N° ITOE0133

21/06/2012

1. Objet de la modification

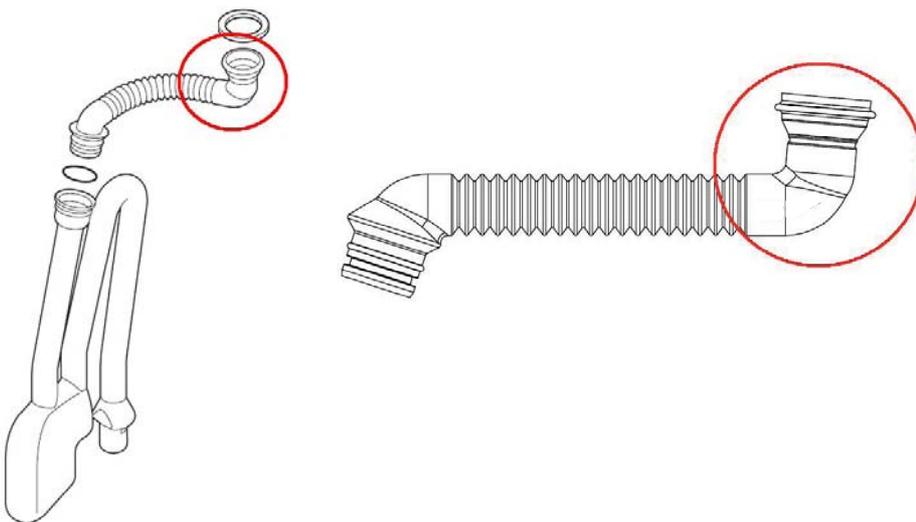
Certains tubes de raccordement siphon produits courant 2011 peuvent présenter un défaut de diamètre, entraînant une fuite au niveau du raccord.

La fuite de condensats au niveau du raccord peut détériorer le ventilateur.

Tube de raccordement siphon défectueux.

Ecoulement de condensats sur le ventilateur.

Ventilateur endommagé et apparition du défaut E08.

La référence **7600485** pour le remplacement du tube de raccordement siphon seul a été créée et est disponible au Centre Pièces de Rechange.

Le tube de raccordement siphon conforme est repérable par un point vert présent sur le tube.

Les kits siphon + tube de raccordement siphon conformes sont disponibles au centre pièces de rechange depuis la semaine 10/2012 sous la référence **S62749**.
